## NOTITIE: Second opinions SCG en ROC

Onderwerp: beoordeling rapportages SCG en ROC van Merosch respectievelijk Merosch/Nelissen

Opdrachtgever: ing. R.E. van Wijk, gemeente Roosendaal

Datum: 1 maart 2012/versie 3

Kijkend naar de tabel van de gevoeligheidsanalyse in de samenvatting (bladzijde 6) en hoofdstuk 6 zijn de volgende opmerkingen te maken:

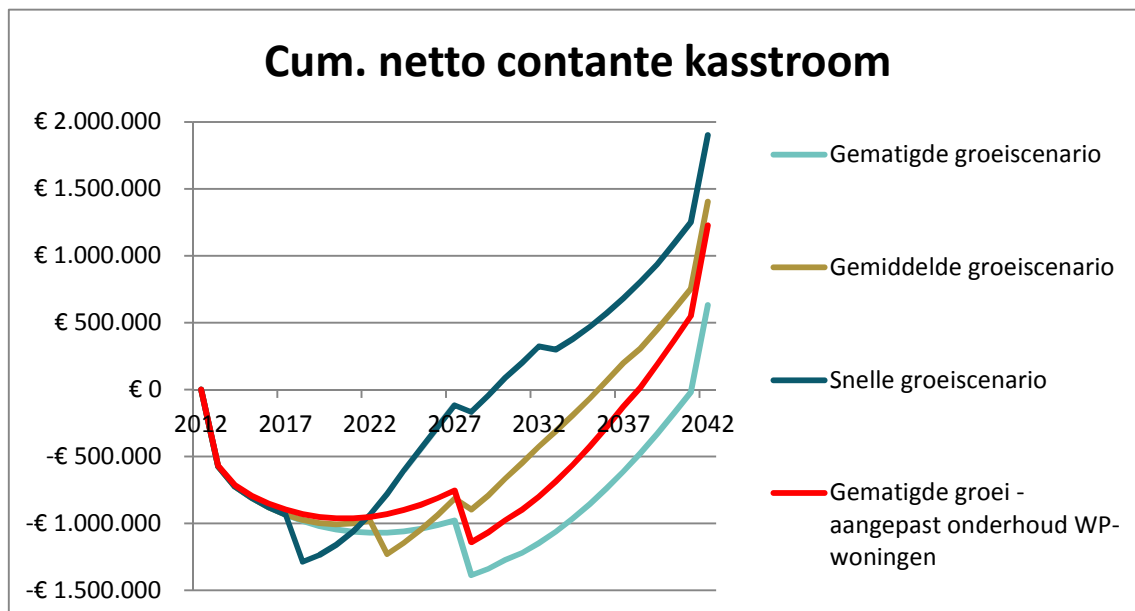
- ☑ BAK woningen: de kans dat de BAK voor woningen hoger mag zijn is groter dan de kans dat deze lager is. Dit heeft te maken met de verdere aanscherpingen van de EPC gedurende de lange

vollooperperiode van Stadsoevers tot ver na 2020. Daardoor verschuiven ook de referentiekosten (voor projectontwikkelaars) sterk in opwaartse richting.

- ☑ Investeringskosten: de kans dat deze (meer dan 10%) lager zijn is hoger dan de kans dat ze hoger zijn
- ☑ Warmteprijsstijging: de kans dat er extra ruimte is voor een hogere warmteprijsstijging (6%) dan de basecase van 4,5% is groter dan dat het lage scenario optreedt. Dit hangt samen met de historische en de verwachte ontwikkelingen van de gasprijs.
- ☑ Uitstel aanpassing EPC-eis: uitstel betekent dat er meer woningen worden gebouwd met een hogere warmtevraag, maar ook dat de referentie-investeringen langer laag blijven. Het saldo van deze tegengestelde effecten is moeilijk in te schatten, maar op basis van ervaring in andere projecten delen wij wel de conclusie van Merosch dat dit waarschijnlijk weinig invloed zal hebben op de rentabiliteit van het SCG.

Met name de BAK en de warmteprijsstijging bieden ruimte voor de exploitant van het SCG voor de optimalisatie van de rentabiliteit van het SCG enerzijds en de energiekosten voor de gebruikers (burgers/bedrijven) anderzijds.

Figuur 1: Gematigd groeiscenario met verlaagde onderhoudskosten voor de warmtepomp in de woningen (75 ipv 150 euro per jaar): NCW = ca. 1.250.000 en IRR = 9%

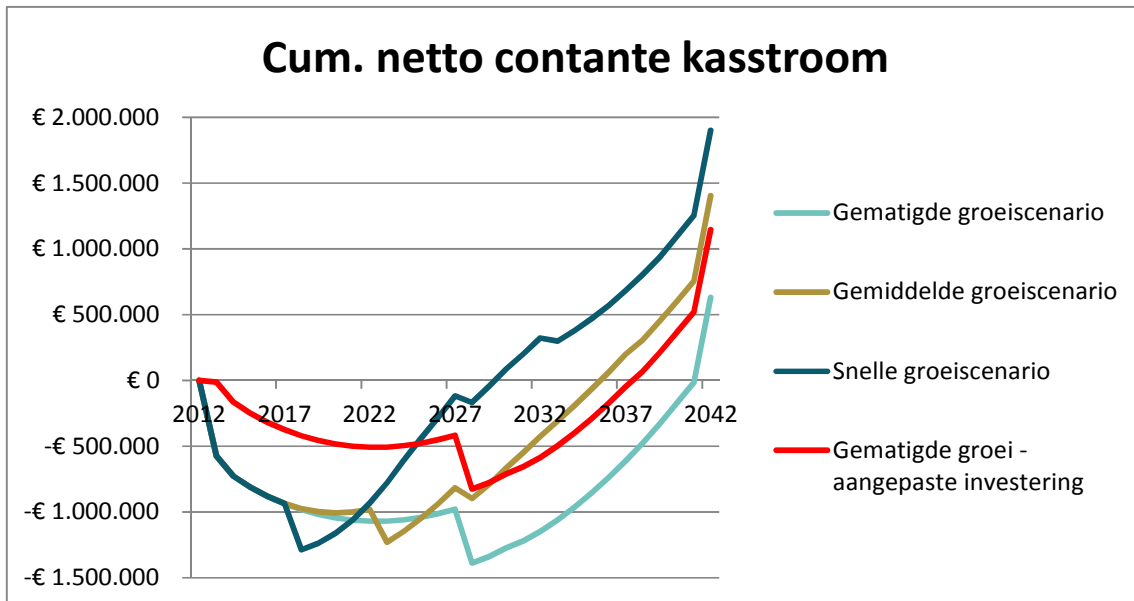
De conclusies ten aanzien van het gematigde groeiscenario (onderaan bladzijde 6) lijken ons te voorzichtig en ook wat te negatief: de **businesscase voor het SCG is qua rentabiliteit meer robuust** dan uit de Merosch-rapportage naar voren lijkt te komen. Dit hangt uiteraard samen met de gekozen (zeer) veilige uitgangspunten en de kans dat de gevoeligheden eerder in positieve richting uitvallen dan omgekeerd. In onderstaande figuren illustreren we de grotere robuustheid in een aantal stappen met meer realistische uitgangspunten. *De rode lijnen in deze figuren vervangen de lichtblauwe lijnen van het gematigde groeiscenario.*
